**Note en réponse du 27 octobre 2025
de la SOCIETE « LES SABLIERES DE BRAM » aux observations du
Service agriculture, forêt, eau et biodiversité de la DDTM
du 25 septembre 2025**

Projet de renouvellement et d'extension d'une gravière à Montréal – Lieu dit le Pignier

NOTE EN REPONSE AUX REMARQUES DES SERVICES INSTRUCTEURS

Objet : Avis sur la demande d'autorisation de renouvellement et d'extension d'une ICPE – Société Les Sablières de Bram, commune de Montréal

Figure 2 : Carte des impacts sur les hauteurs d'eau (Q100) – Etat projet phase 1

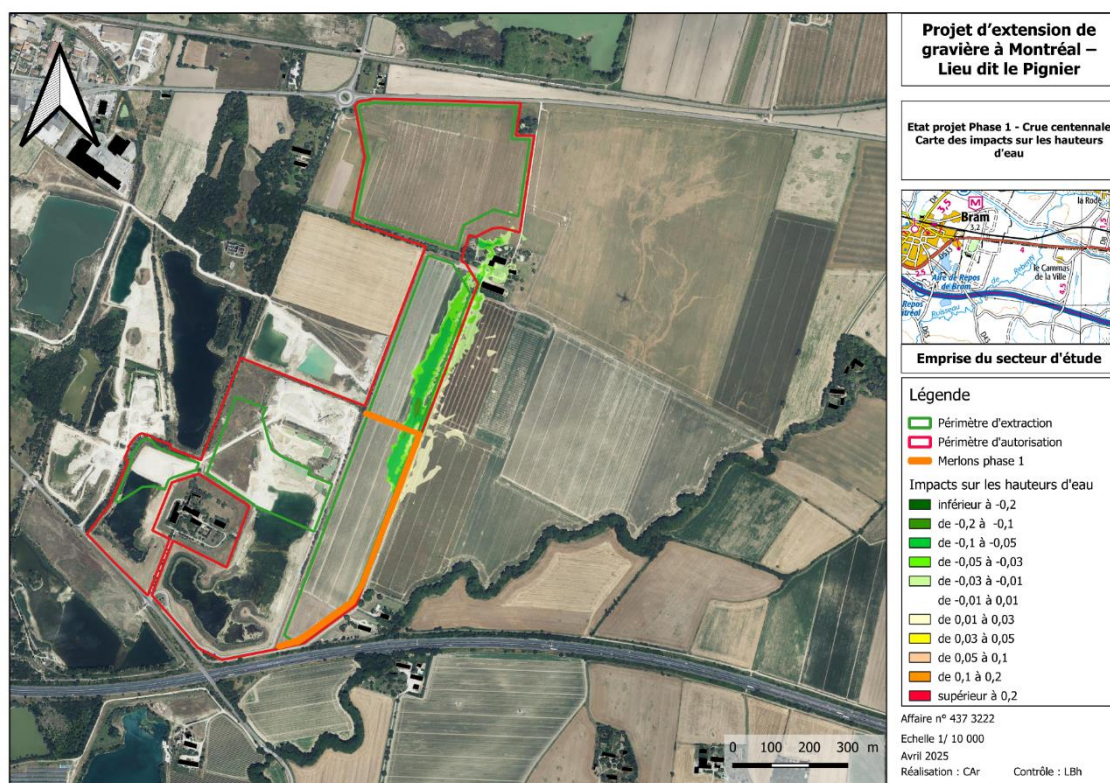
1.1/ La mise en place des remblais autour de la partie Est de l'extension et autour de la campagne de Rigaud se situent en lit majeur (zone inondable du Rebenty). En conséquence, leur impact doit être analysé. L'influence de ces remblais sur les enjeux habités autour du site doit être analysée avec potentiellement des mesures de réduction à mettre en œuvre pour revenir à des niveaux équivalents à l'état initial s'il y a aggravation.

Cette étude a permis de conclure à **une absence d'incidence** négative du projet sur les hauteurs et vitesses d'écoulements attendues **pour l'événement de référence sur les enjeux présents à proximité du projet** (domaine Rigaud, domaine Lagrange, ...), **tant en phase exploitation qu'à l'état final réaménagé.**

Par ailleurs, notons que les remblais évoqués correspondent en pratique à **des merlons de ceinture du site** d'exploitation qui se veulent **nécessairement temporaires** (mis en œuvre exclusivement lors de la phase exploitation) et qui seront **supprimés à l'avancement de l'exploitation puis totalement lors de la remise en état.** **Ils n'auront par ailleurs pas d'incidence sur les conditions d'écoulement du Rébenty à l'extérieur de la zone de projet** voire limiteront l'inondabilité du domaine Rigaud (diminution du risque).
